PILNE ZAWIADOMIENIE DOTYCZĄCE BEZPIECZEŃSTWA

Zmiana konstrukcji cewnika podpajęczynówkowego Ascenda™

Modele 8780, 8781 i 8784

Nr katalogowy firmy Medtronic: FA1321

Rysunek 1: Ilustracja przedstawiająca złącze cewnika Ascenda podłączone do pompy

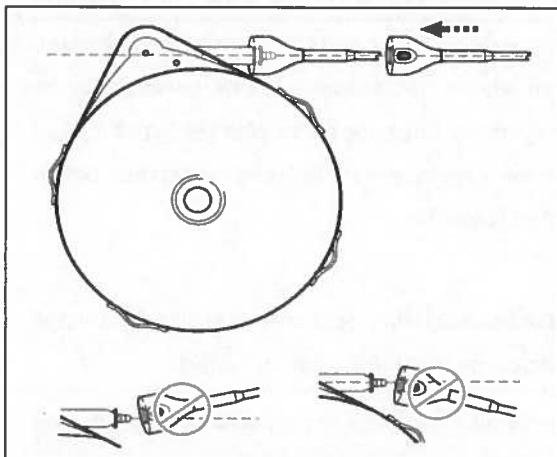
Zgodnie z informacjami na etykiecie produktu Ascenda, prawidłowe wyrównanie i pełne połączenie złącza cewnika Ascenda z portem cewnika na pompie przed wszczęciem ma kluczowe znaczenie, jeśli chodzi o zapewnienie prawidłowego i całkowitego podłączenia do pompy (patrz Rysunek 1). Podczas podłączania złącza cewnika Ascenda do pompy złącze powinno być wyrównane z portem cewnika i nie może być ustawione pod kątem. W przypadku podłączenia pod kątem złącze cewnika Ascenda może odłączyć się po operacji, a w miejscu połączenia może wystąpić niedrożność. Wszystkie połączenia należy trwale zabezpieczyć.
